# Inspraakrapport

## Ontwerpbesluit wijziging peilbesluit Eiland van Schalkwijk voor deelgebieden Kanaalzone en Pothoek

Titel:               Inspraakrapport Ontwerpbesluit wijziging peilbesluit Eiland van Schalkwijk  
                          (Kanaalzone en Pothoek)  
Auteurs:           Ben Jonkman  
Document:         DM 2084660

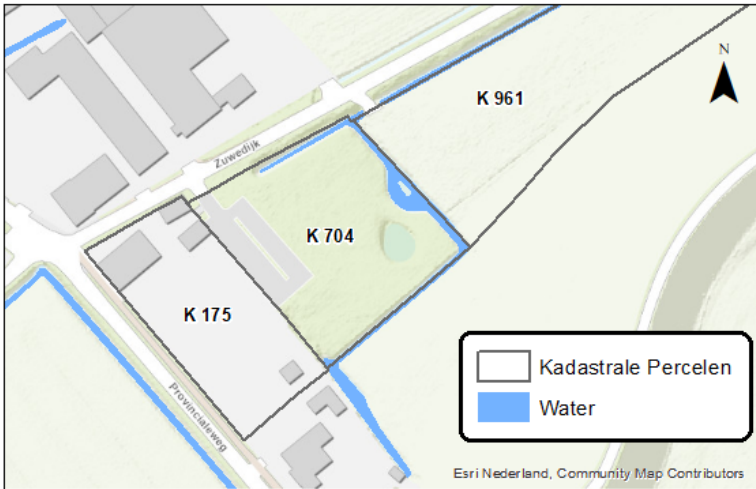
| Nr. | Zienswijze   | Reactie waterschap op zienswijze  | Aanpassing      |
|-----|--|---|-----------------|
| 5.1 | <p>Het ontwerp peilbesluit voorziet in het verhogen van de waterstand van 10 cm in de watergangen rondom de percelen K175 en K704.</p> <p>Ondergetekende stelt dat ondanks de gesprekken en de gewisselde e-mails de huidige afwatering te kwetsbaar is waardoor de voorgestelde verhoging het vernattingsrisico niet verkleind maar vergroot.</p> | <p>Tijdens het planvormingsproces hebben wij diverse keren met u gesproken en op andere manieren contact gehad. Daarbij heeft u aangegeven dat u zich zorgen maakt over het risico op vernatting door de voorgenomen peilverhoging in het vigerende peilgebied PG0006. Het peil hiervan wijzigt als gevolg van een samenvoeging met het peilgebied PG0656, naar het nieuw te vormen peilgebied EVS_024. Op basis van de droogleggingsnormen die wij hanteren en geplande mitigerende maatregelen acht het waterschap het risico op structurele vernatting als acceptabel.</p> | Geen aanpassing |

| Nr. | Zienswijze | Reactie waterschap op zienswijze  | Aanpassing |
|-----|------------|---|------------|
|     |            |  <p data-bbox="987 831 1765 1094">Op uw perceel K175 staan het huis en ligt de zuidwestzijde van de tuin. In uw andere perceel, K704, ligt de noordoostzijde van de tuin. Dit laatste perceel grenst aan twee zijden aan een sloot, waarvan het waterpeil in het ontwerppeilbesluit met 10 cm wordt verhoogd. De mediane maaiveldhoogte van de noordoostzijde van de tuin is 2,28 m t.o.v. NAP. Dit betekent dat de drooglegging van de tuin in de zomer verandert van 118 cm naar 108 cm (bij het hogere zomerpeil van 1,20 m t.o.v. NAP).</p> <p data-bbox="987 1126 1771 1390">Er zijn in het beleid van het waterschap geen droogleggingsnormen voor tuinen, dus kijken wij naar de droogleggingsnormen voor bebouwing en grasland. Voor bebouwing gaat dit om een drooglegging van 70 tot 100 cm en voor grasland 60 tot 90 cm. Daarmee is de voorziene drooglegging van 108 cm, ondanks de peilverhoging, niet natter, maar droger dan de norm die het waterschap hanteert. Hierbij moet worden aangemerkt dat er altijd een risico is op wateroverlast, door grondwaterdynamiek en de aanwezige kwel.</p> |            |
